**Oggetto:** Valutazione di Impatto Ambientale ai sensi dell'art. 23 del D.Lgs. 152/2006 relativa al Progetto per la costruzione e l'esercizio di un impianto eolico composto da 5 aerogeneratori da 6,6 MW ciascuno per una potenza complessiva di 33 MW e di un sistema di accumulo elettrochimico da 18 MW sito nel Comune di Montalto di Castro (VT) e opere connesse nei Comuni di Montalto di Castro (VT) e Manciano (GR).

**Controdeduzioni alle Osservazioni presentate dall' Associazione Amici della Terra Onlus prot. 0135471 in data 30 agosto 2023**

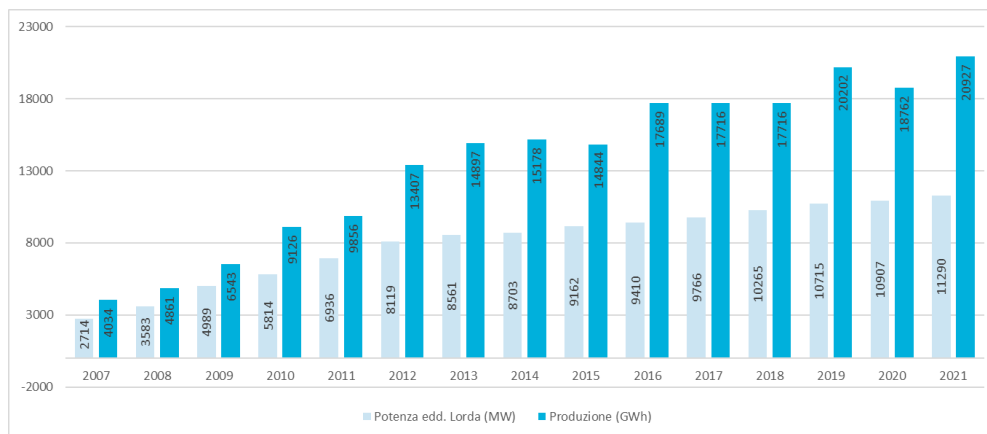
1. In riferimento alle osservazioni presentate secondo cui *"non è accettabile che una società privata presenti un progetto che costituisce il proprio business e che sconvolgerà quelli esistenti impattando negativamente sulle attività e sui desideri degli abitanti"*, si sottolinea che il gruppo Statkraft, il più grande produttore di rinnovabili d'Europa ed operatore attivo nel settore da più di 125 anni, pone una particolare attenzione alla qualità e alla sostenibilità ambientale delle iniziative proposte.  
In merito alla presunta inaffidabilità degli impianti eolici in quanto *"Nel 2020 sono aumentati il numero degli impianti installati e la potenza installata (+1,8%) ma c'è stata una riduzione della produzione pari al 7,2%."* si segnala che prendere come esempio il dato di un solo anno porta ad una valutazione errata di quello che è il reale andamento del rapporto potenza installata-produzione. A riguardo, in Figura 1 si riportano i dati dal 2007 al 2021 dell'andamento della potenza installata e della producibilità degli impianti eolici in Italia (fonte: GSE / Rapporto Statistico 2021).

Dal grafico si evince chiaramente che l'aumento di potenza installata risulta in un aumento di producibilità. In aggiunta, si sottolinea che la producibilità è direttamente proporzionale alla ventosità del sito, e l'utilizzo di turbine a diametro maggiore consente di avere un'area di spazzamento superiore e di conseguenza di estrarre una potenza maggiore dal vento.
